玄海原子力発電所原子炉施設保安規定変更案

変 更 前	変 更 後	備 考
新規作成	<p><附則第4項 従前の例></p> <p style="text-align: center;">第2章 品質保証</p> <p>(品質マネジメントシステム計画)</p> <p>第3条 第2条に係る保安活動のための品質保証活動を実施するに当たり、以下のとおり品質マネジメントシステム計画を定める。</p> <p style="text-align: center;">【品質マネジメントシステム計画】</p> <p>1 目的</p> <p>品質マネジメントシステム計画は、原子力の安全を確保するため、原子炉設置(変更)許可申請書本文十一号「発電用原子炉施設の保安のための業務に係る品質管理に必要な体制の整備に関する事項」、「原子力施設の保安のための業務に係る品質管理に必要な体制の基準に関する規則及び同解釈」(以下「品管規則」という。)に基づく品質マネジメントシステムを確立し、実施するとともに、その実効性を維持するため、その改善を継続的にを行うことを目的とする。</p> <p>2 適用範囲</p> <p>本「品質マネジメントシステム計画」は、発電所の保安活動に適用する。</p> <p>3 定義</p> <p>品質マネジメントシステム計画における用語の定義は、次に掲げるものを除き品管規則に従う。</p> <ol style="list-style-type: none"> (1) 保安に関する組織：第4条に定める組織全体をいう。 (2) 原子力総括部門：第4条に定める組織のうち原子力総括部長及びその所掌する組織をいう。 (3) 安全・品質保証部門：第4条に定める組織のうち安全・品質保証部長及びその所掌する組織をいう。 (4) 原子力管理部門：第4条に定める組織のうち原子力管理部長及びその所掌する組織をいう。 (5) 原子力建設部門：第4条に定める組織のうち原子力建設部長及びその所掌する組織をいう。 (6) 原子力技術部門：第4条に定める組織のうち原子力技術部長及びその所掌する組織をいう。 (7) 廃止措置統括部門：第4条に定める組織のうち廃止措置統括室長及びその所掌する組織をいう。 (8) 原子力土木建築部門：第4条に定める組織のうち原子力土木建築部長及びその所掌する組織をいう。 (9) 資材調達部門：第4条に定める組織のうち資材調達部長及びその所掌する組織をいう。 (10) 原子燃料部門：第4条に定める組織のうち原子燃料部長及びその所掌する組織をいう。 (11) 監査部門：第4条に定める組織のうち原子力監査室長及びその所掌する組織をいう。 (12) 本店組織：第4条に定める組織のうち原子力発電本部長並びに原子力総括部門、安全・品質保証部門、原子力管理部門、原子力建設部門、原子力技

図119-1 原子力防災組織

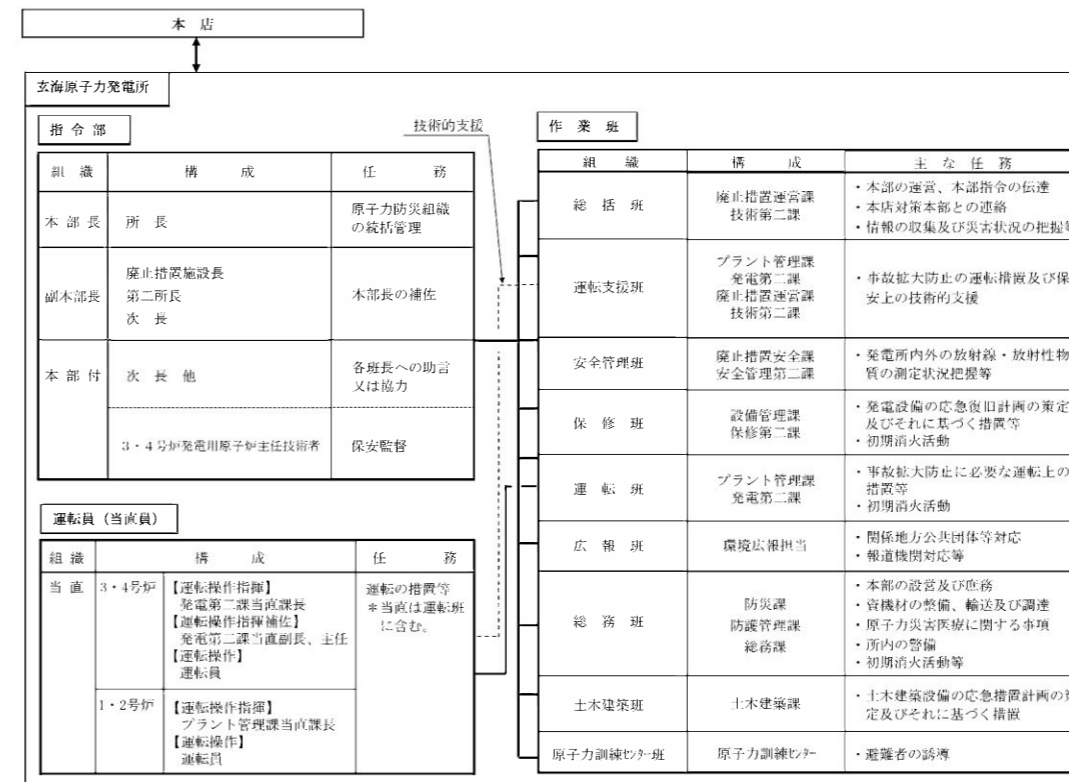
・3号炉及び4号炉の特定重大事故等対処施設の設置に伴う変更

第119条 防災課長は、原子力災害の発生又は拡大を防止するため、図119-1に示す原子力防災組織を定めるに当たり、所長の承認を得る。
